W ramach konsultacji społecznych dotyczących projektu budowy wałów przeciwpowodziowych w Gminie Małkinia Górna, chcę wyrazić swoje stanowisko w tej sprawie.

**Dane adresata**URZĄD GMINY W MAŁKINI GÓRNEJ (07-320  
MAŁKINIA GÓRNA, WOJ. MAZOWIECKIE)**PYTANIA W KONSULTACJACH SPOŁECZNYCH****Dot. projektu budowy wałów przeciwpowodziowych w Gminie Małkinia Górna**

Uwagi i wnioski dot. konsultacji społecznych nt. koncepcji przebiegu wałów przeciwpowodziowych

w związku z prowadzonymi konsultacjami społecznymi nt. koncepcji przebiegu wałów przeciwpowodziowych w gminie Małkinia, Fundacja WWF Polska wnosi następujące uwagi i wnioski:

# Obiekt I

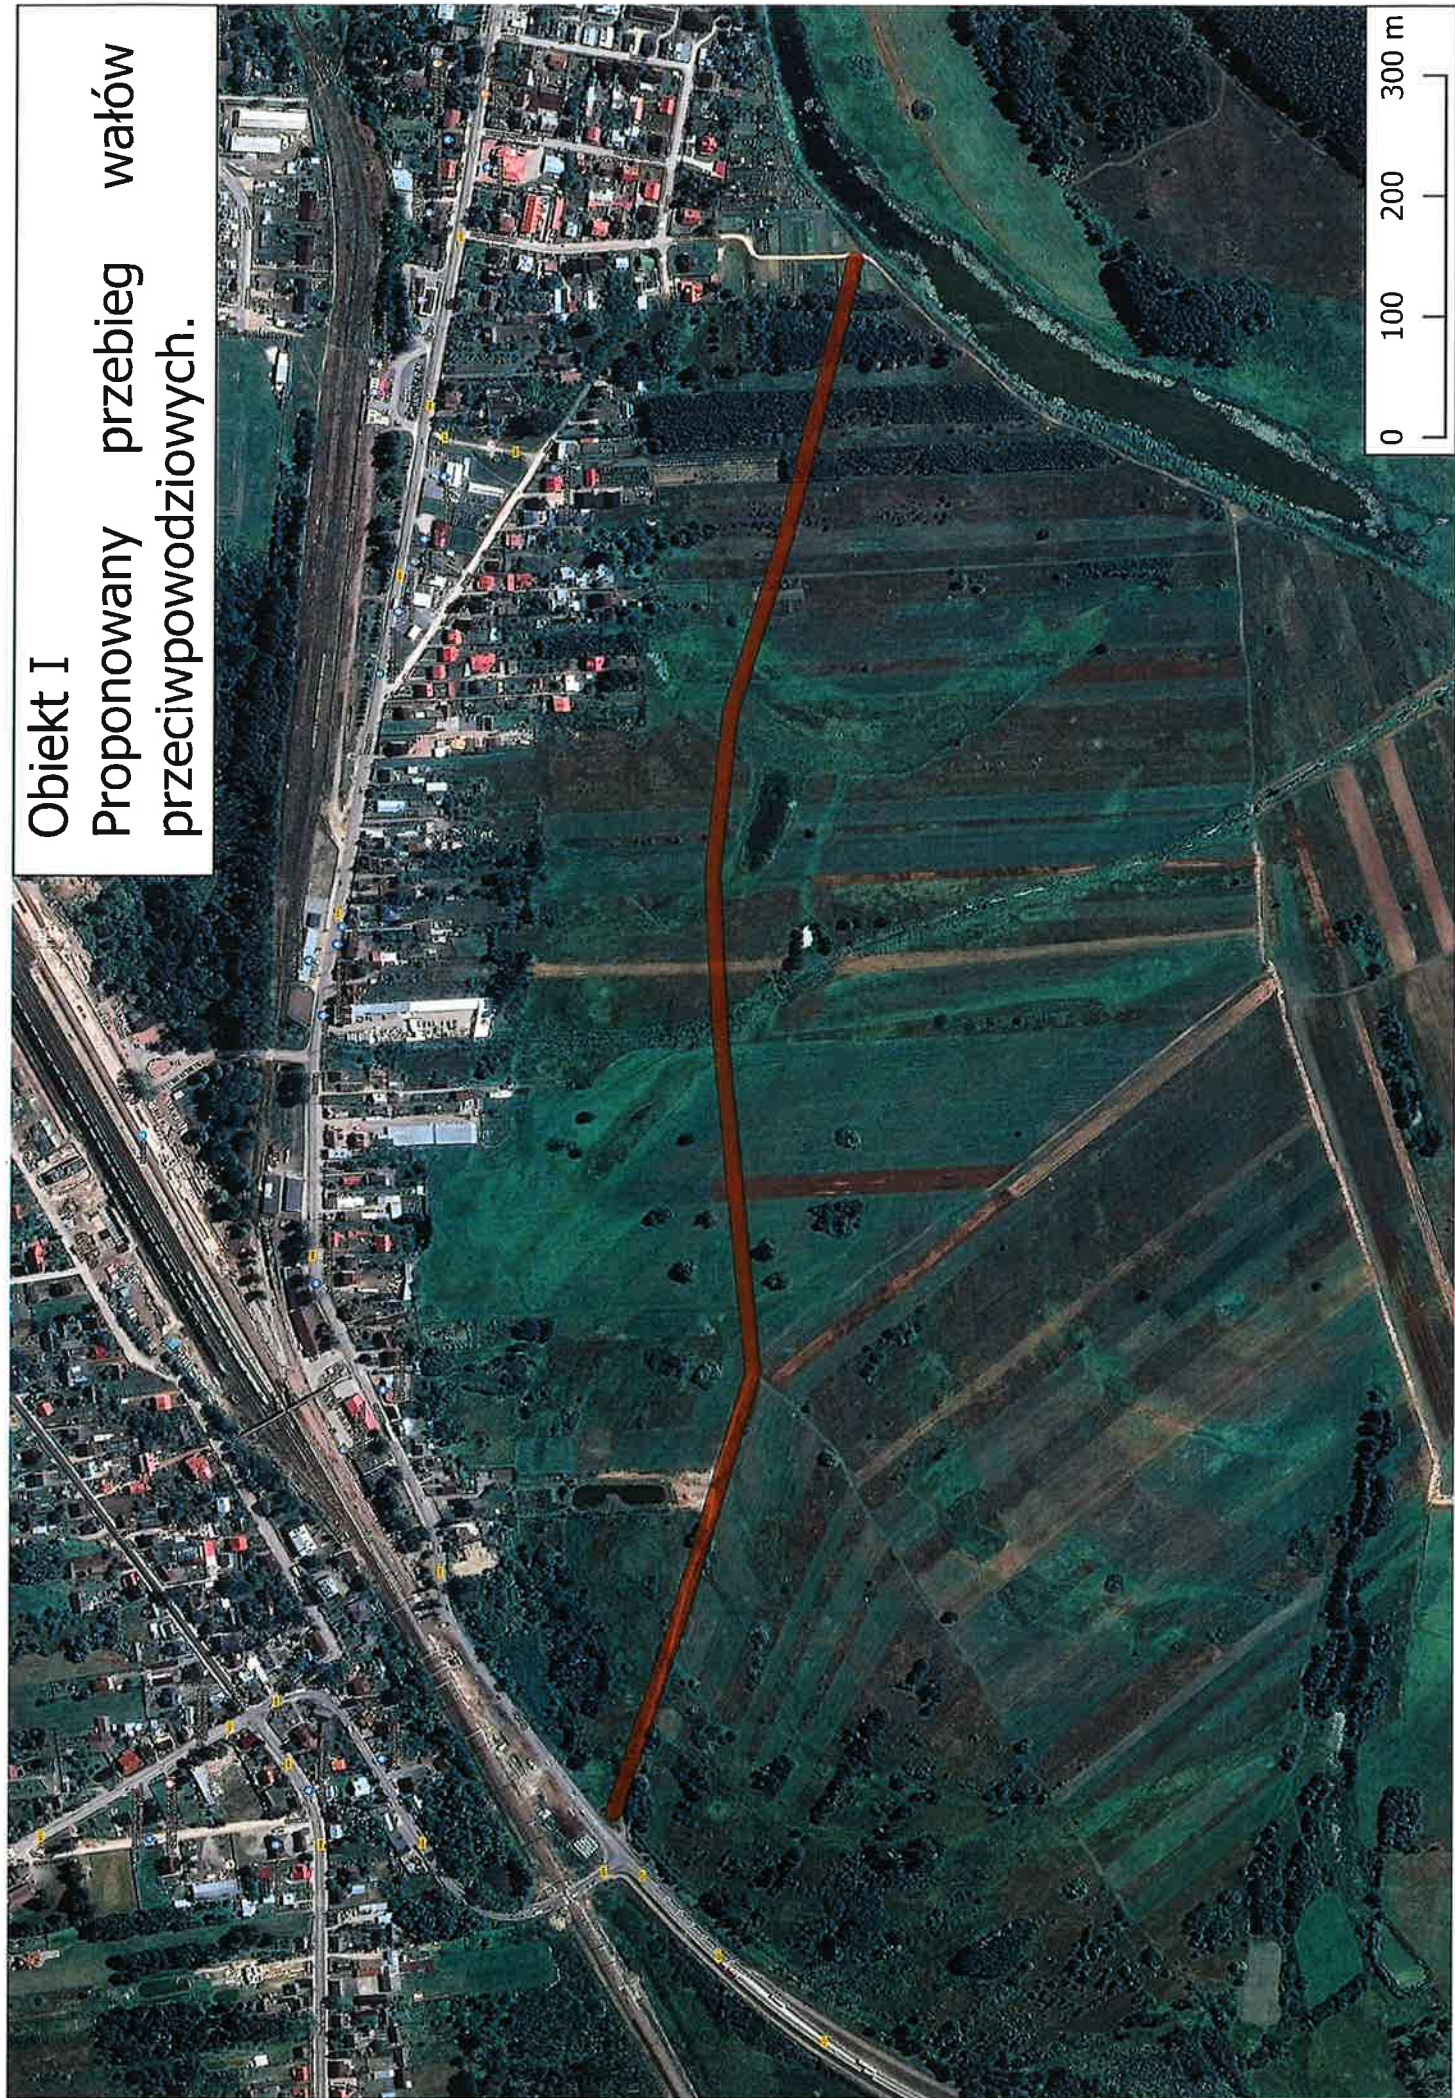
Obiekt I - Rostki Wielkie, Zawisty Nadbużne, Małkinia Górna

- a) cofnięcie linii obwałowań stałych na odcinku od okolicy ulicy Lipowej do korpusu nasypu drogi wojewódzkiej nr 627, o maksymalnie ok 150 metrów (załącznik graficzny obiekt 1). Dzięki tej zmianie uda się zwiększyć teren położony na międzywału, zatem utrzyma się lepsze warunki retencyjne, bez szkody dla mieszkańców okolicznych domów.
- b) wyłączenie z budowy umocnień brzegu odcinka na wysokości działek ewidencyjnych 1020/2, 1020/1, 1019/2. W naszej ocenie nie jest potrzebna aż tak duża ingerencja w brzeg rzeki, a droga lokalna wraz zabudowaniami zostanie wystarczająco ochroniona w wyniku budowy krótszego odcinka umocnień.

## Obiekt II

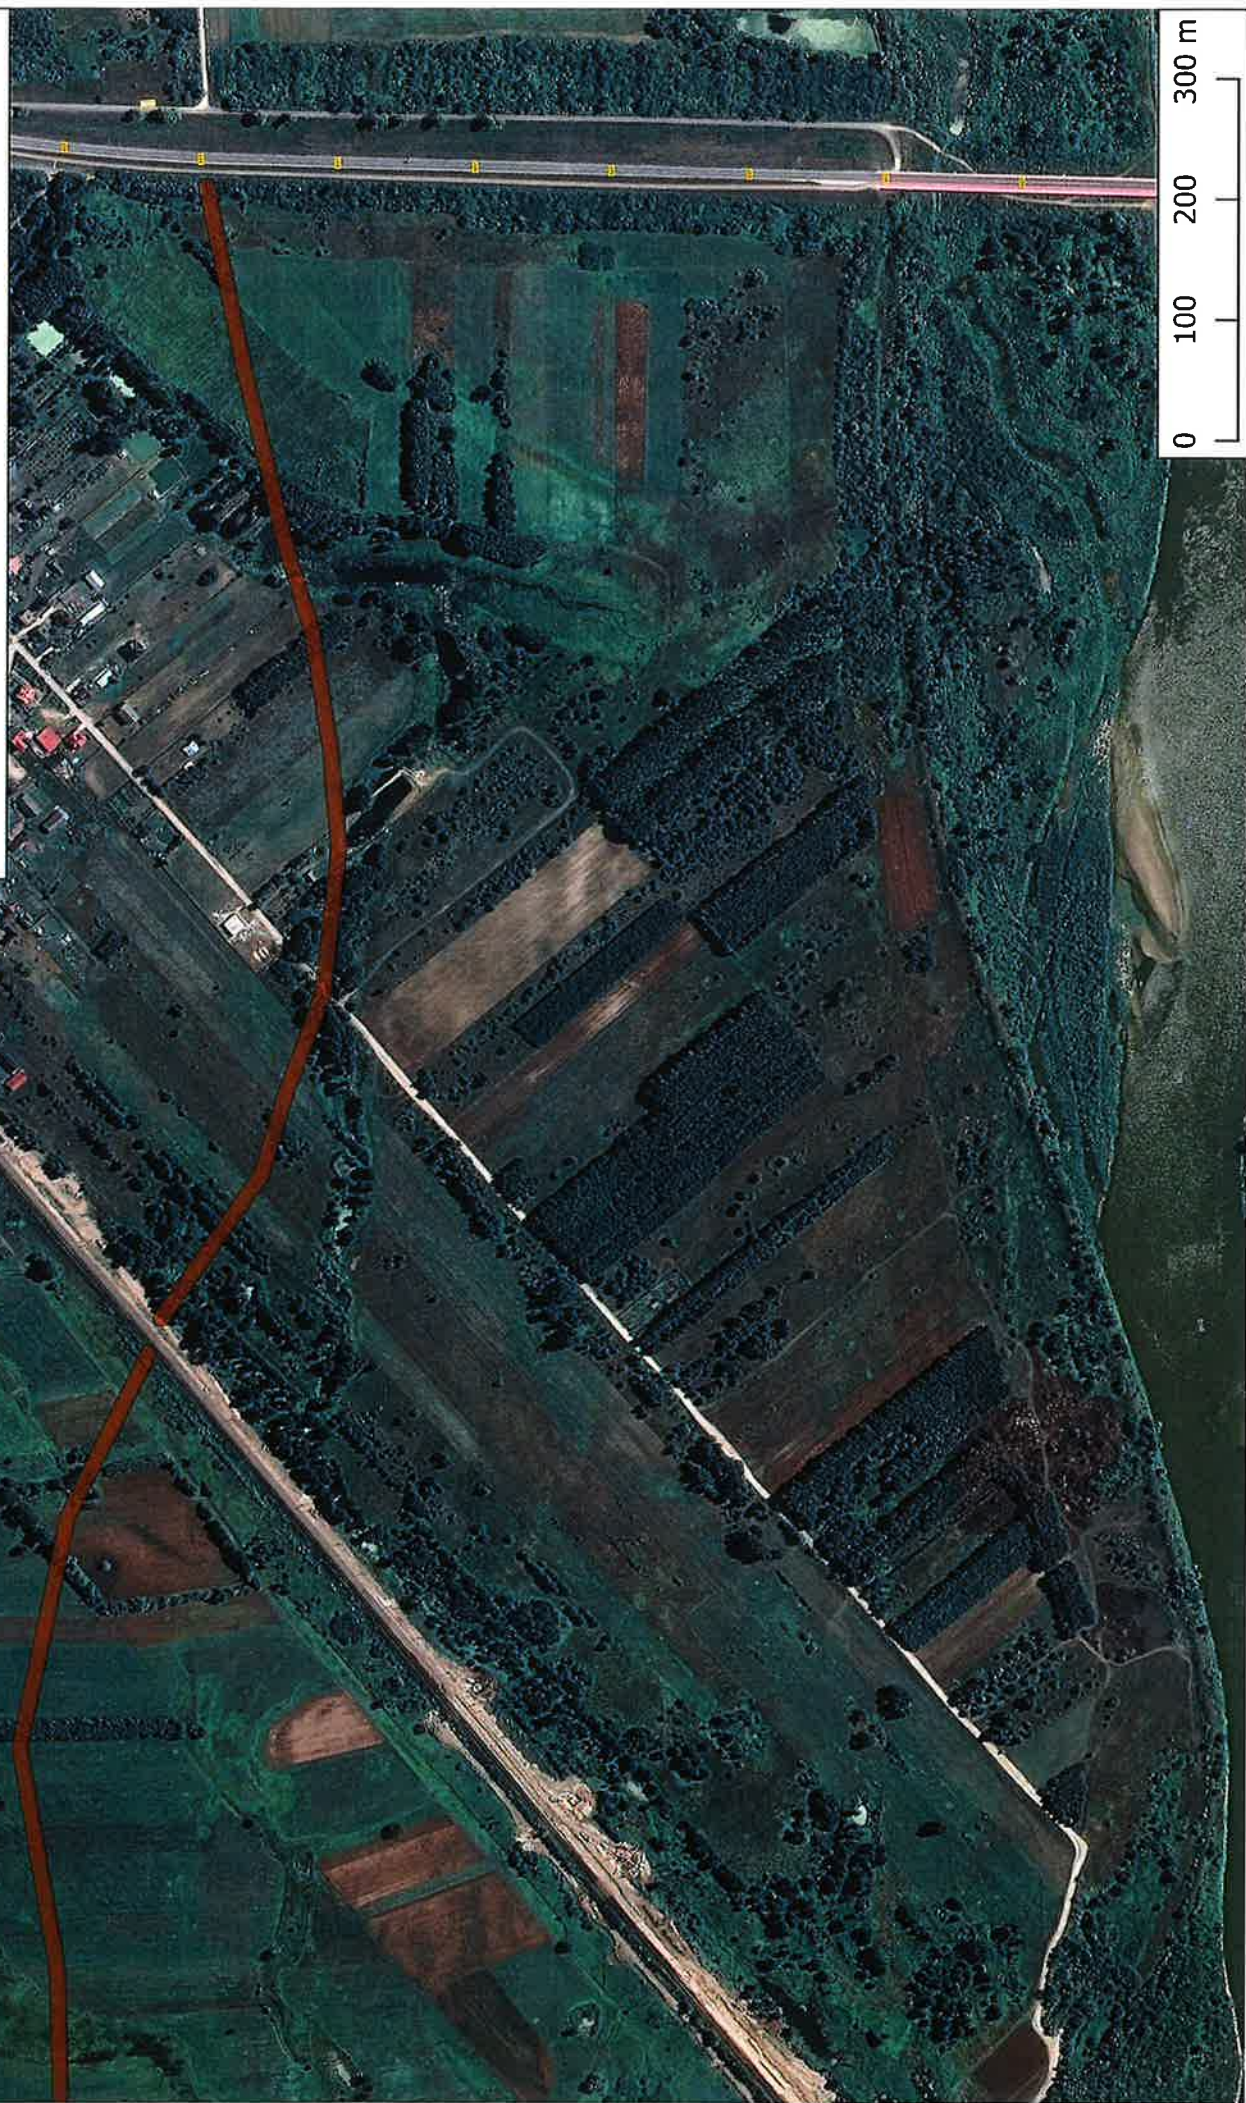
Obiekt II - Małkinia Mała –Przewóz

Wnioskujemy, aby linia obwałowań na wschodnim krańcu odcinka rozpoczynała się na działce nr 2/4, na wysokości działki 233 znajdującej się po drugiej stronie nasypu drogowego, tj. ok 500 metrów na północ od obecnie planowanego obwałowania, a kończyła ok. 1km na północy-wschód od obecnej linii obwałowań (załącznik graficzny 2). Takie poprowadzenie wałów nie narazi na szkody istniejących zabudowań, a szerokość doliny zalewowej na tym odcinku z planowanych z niecałych 400 metrów we wschodniej części odcinka zwiększy się do ok 900 metrów (ponad dwukrotnie zwiększy się szerokość doliny na którą może wylać rzeka), a w odcinku zachodnim z ok. 250 metrów do 1200 metrów (prawie 4-krotny wzrost szerokości doliny). Dzięki takiemu przebiegu wałów, długość inwestycji skróci się prawie dwukrotnie z ok. 1800 metrów do 1000 metrów (niemal dwukrotnie krótszy odcinek inwestycji. Co ważniejsze, powierzchnia terenów zalewowych zwiększy się z ok. 15 ha do ok. 100 ha (7-krotny wzrost obszarów retencyjnych).
